ANÁLISE FINAL DE ENGENHARIA

Edital n. 195/2022 – Unioeste – Reitoria

APA 26222

“Ampliação do Ambulatório do Curso de Fisioterapia da UNIOESTE (Campus de Cascavel)”

Figura 1: Localização da central GLP e Diesel

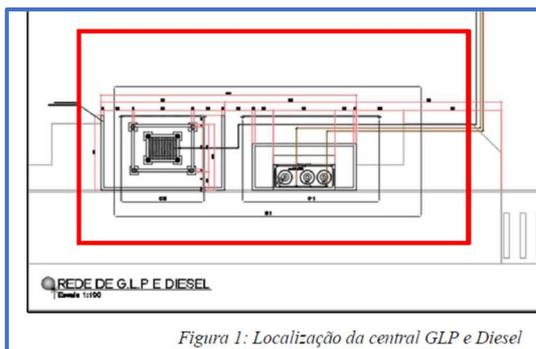
No orçamento, consta a Central de GLP (gás), nos itens 34.1 a 42.3. No projeto estrutural, consta a Central de GLP, nas pranchas 1 e 2. No entanto, **não foi encontrada a Central de GLP no projeto arquitetônico**, nem na planta de situação:

No projeto arquitetônico é mostrada a posição do reservatório de diesel, mas não consta a posição da central de gás. O citado “projeto de GLP” é um projeto complementar ao projeto arquitetônico. Logo, a localização da central de gás deveria constar claramente no projeto arquitetônico. O fato de haver um projeto complementar não exime o projeto arquitetônico de apresentar a localização do ambiente a que se refere o projeto complementar. Por exemplo, não se conceberia a situação estranha de um projeto arquitetônico não apresentar claramente a posição de banheiros e de reservatórios de água só porque as instalações hidráulicas aparecem também em um projeto complementar específico.

A Central de Gás não está representada na implantação do projeto arquitetônico por se tratar de um projeto específico (projeto de GLP), ou seja, tal informação está contemplada em projeto específico.

1.2 – Localização da Central de GLP: **Apontamento não atendido.**

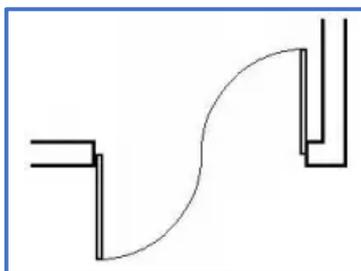
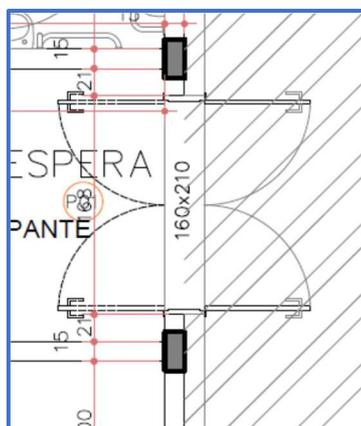
Na norma técnica NBR 6492, a única porta representada é a mais comum porta de abrir:

Nos meios técnicos, a representação gráfica usual de uma porta de vai-e-vem, que não deixa dúvida quanto à quantidade de duas folhas, nem ao tipo de funcionamento, é a seguinte:

A representação gráfica adotada pela Entidade (a seguir) não é usual e parece indicar quatro folhas, ao invés de duas:

Observamos que a forma representada em projeto atende ao especificado na NBR 6942 – Representação de projetos de arquitetura, não havendo qualquer conflito no funcionamento das portas, tratando-se de um equívoco na análise de engenharia da 7ª ICE, tendo em vista que a representação indica somente uma única porta, sendo que as linhas tracejadas em desenho gráfico, conforme preconizado em normativa, referem-se a uma projeção da abertura da porta, que será em sistema vai e vem.

1.3 – Porta de acesso principal: Apesar da representação gráfica não usual e que leva à percepção de quatro folhas, os esclarecimentos são suficientes, estando esse apontamento atendido.

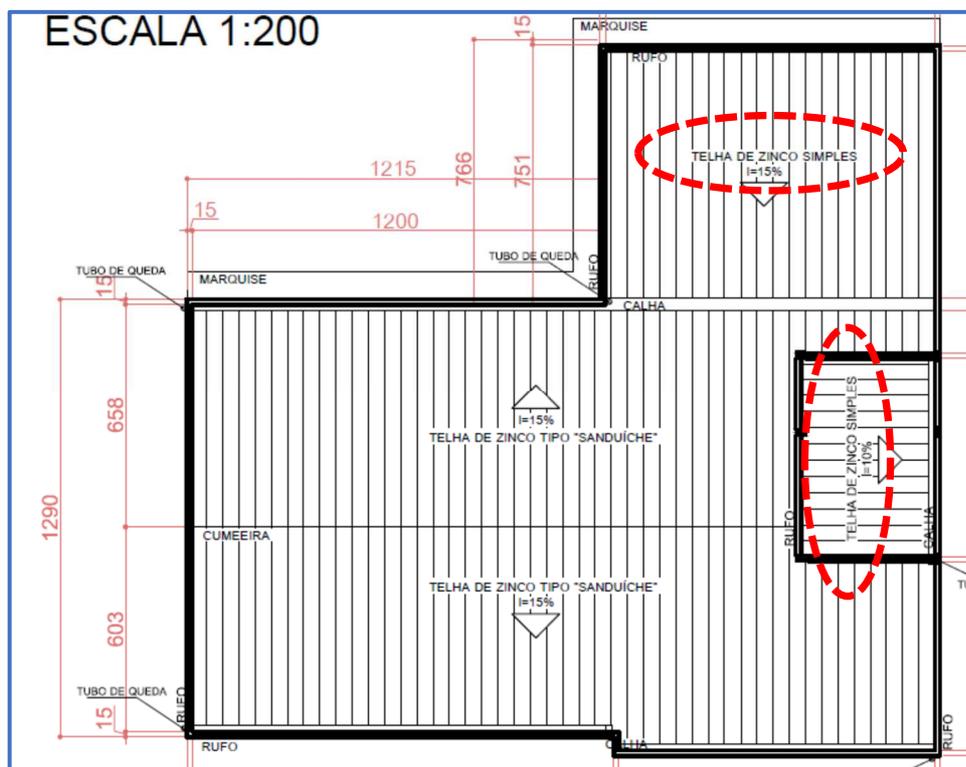
2.1 – Telhas: no item 5.9, é considerada toda a área de cobertura, de 342,58 m², com telha termoacústica, com preço de R\$ 63.401,28:

No entanto, no projeto arquitetônico é prescrita área considerável em telha simples.

A constatação é evidência de que, nesse item, o orçamento não tem compatibilidade com o projeto arquitetônico, pois apresenta excesso de telha termoacústica e não apresenta telha simples.

A solução para a falta de incompatibilidade está claramente explícita no edital da concorrência 195/2022, onde:

O parecer de Engenharia do APA apontou incompatibilidade entre projeto e orçamento. Não foi apontada “*falta de incompatibilidade*”. O projeto básico, que contém o projeto arquitetônico, os projetos complementares, os memoriais e o orçamento é documento exigido legalmente e seus componentes precisam ser compatibilizados, para evitar dúvidas como a presente, em que não se sabe se o projeto arquitetônico está certo ou se o orçamento está certo. Se o orçamento e o memorial estiverem corretos, então o projeto arquitetônico está errado, quanto às telhas. O projeto básico deve ser publicado incluindo um projeto arquitetônico correto, principalmente quando o erro foi previamente apontado, como é o presente caso.

2.1 – Telhas: **Apontamento não atendido.**
